**Demande d'autorisation d'exploiter une installation de transit de déchets dangereux, de traitement de déchets de métaux non dangereux et de démontage et dépollution de véhicules hors d'usage présentée par la société Distrifer
- Commune d'Auch -**

**RAPPORT
DU
COMMISSAIRE ENQUÊTEUR**

Valérie Angelé, Commissaire Enquêteur

Avril 2015

Figure 4 : Plan de masse de l'établissement

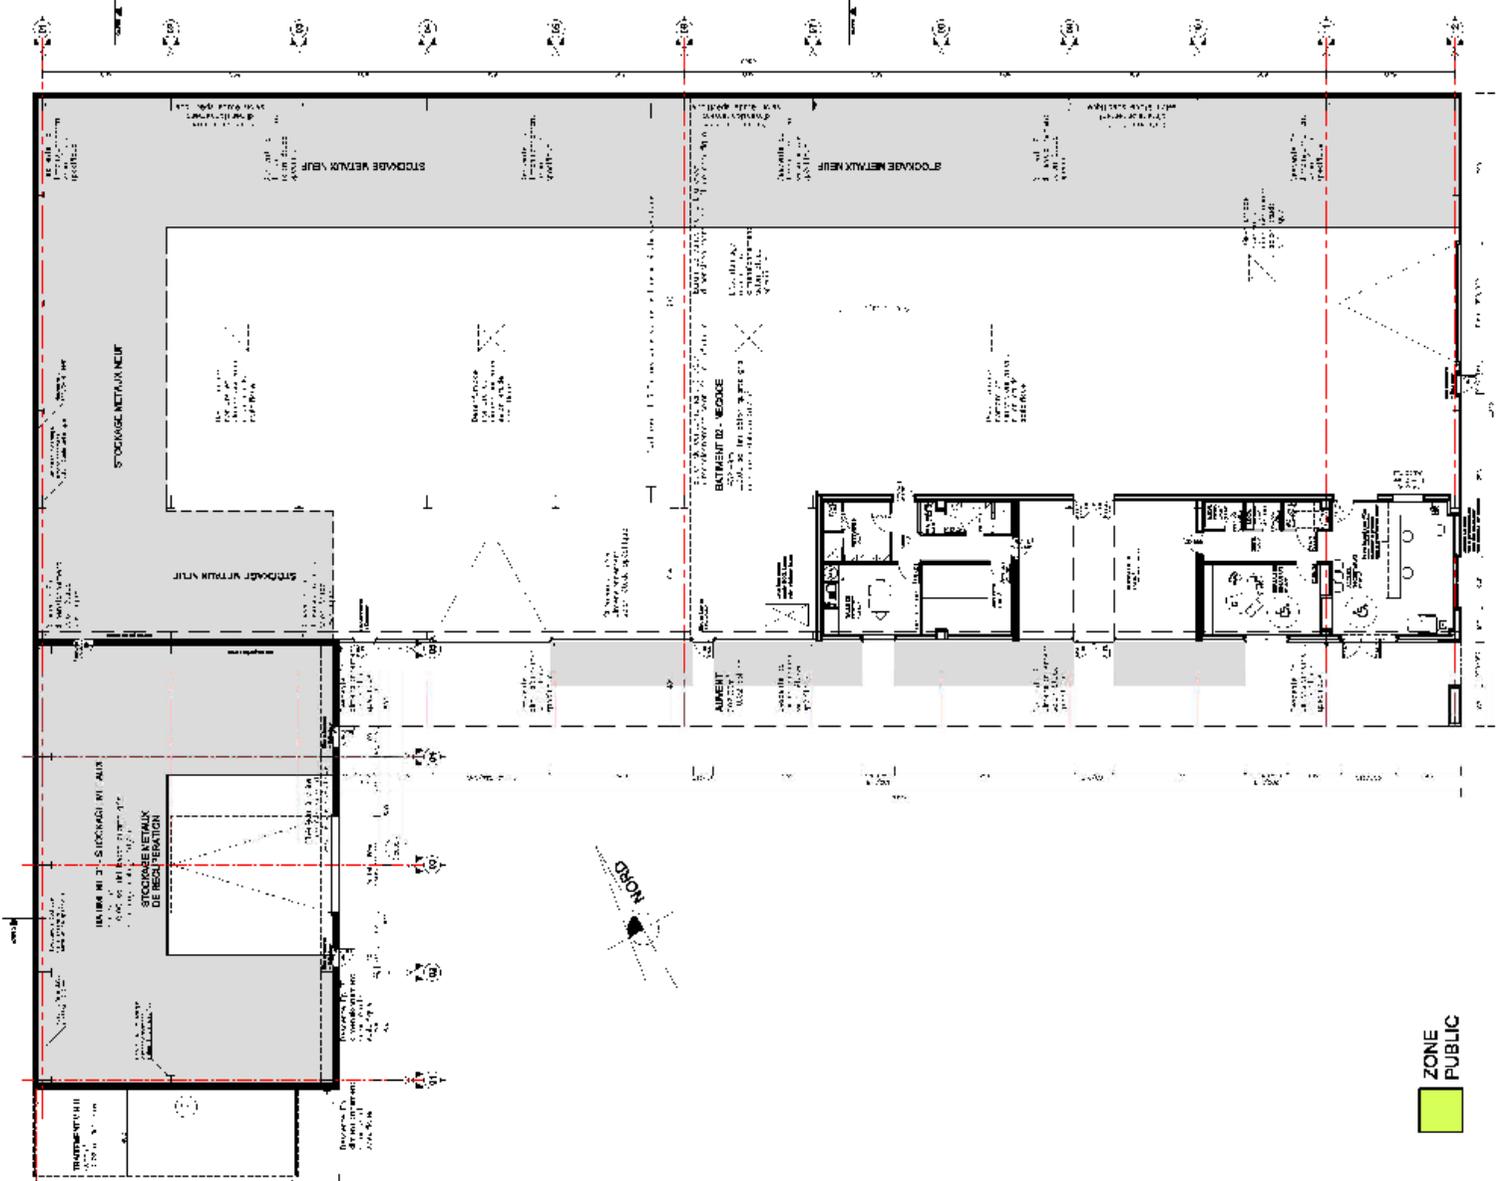
" ...Elle s'exerce dans le bâtiment 02 noté sur le plan de masse et réseaux de 1850 m²..."

Sur le plan à l'échelle 1/200, annexe 7.17, la surface du bâtiment 02 est de 1466.09 m².

1.17/ Le commissaire enquêteur a observé que seul un des deux séparateurs figure sur le plan de l'installation au 1/200.

Il conviendra de modifier ce document.

Le plan de masse au 1/200 n'a effectivement pas le même niveau de précision sur la présence ou non des séparateurs. Un plan des réseaux est réalisé et tenue à jour dans ce but.
